Catégorie 01	Modèles concernés PROTEGÉ 1999-2003	Objet SOUPAPE EGR GRIPPÉE (DTC P0300, P0401)	Bulletin n° 07-17 Émis 06/07 Révisé
------------------------	---------------------------------------------------	------------------------------------------------------------	---------------------------------------------------------

Pièce jointe - Soupape de commande EGR grippée (DTC P0300, P0401)

Acheminement du tube à dépression

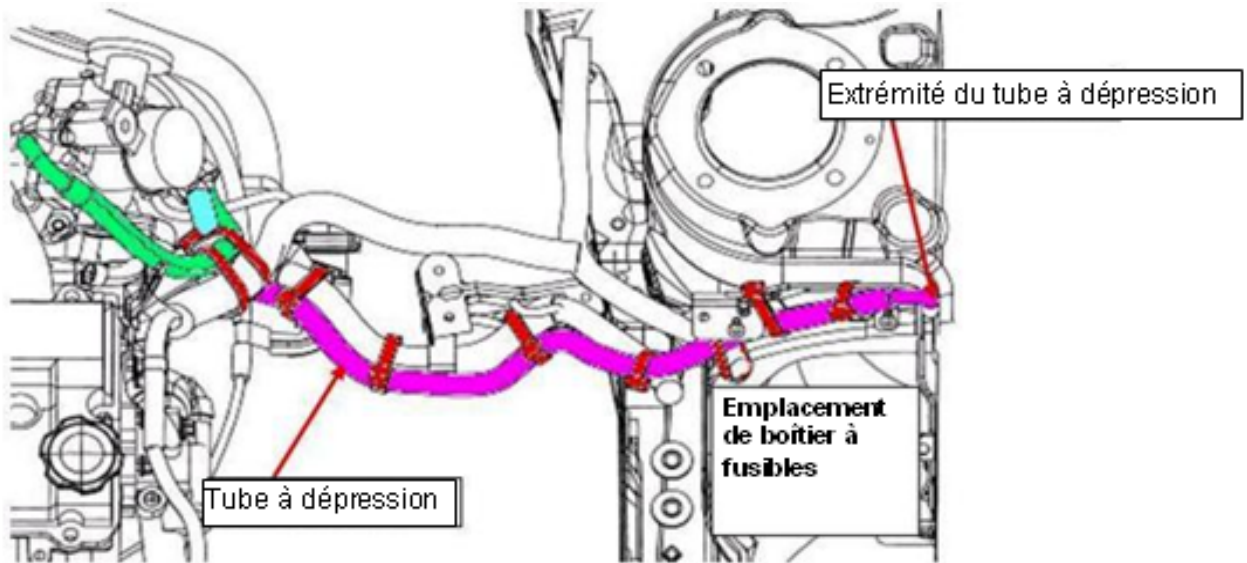
La soupape EGR a été modifiée par l'ajout d'un tuyau à eau et d'un tube à dépression. Comme le tuyau à eau d'original ne sera pas réutilisé, veuillez vous en débarrasser.
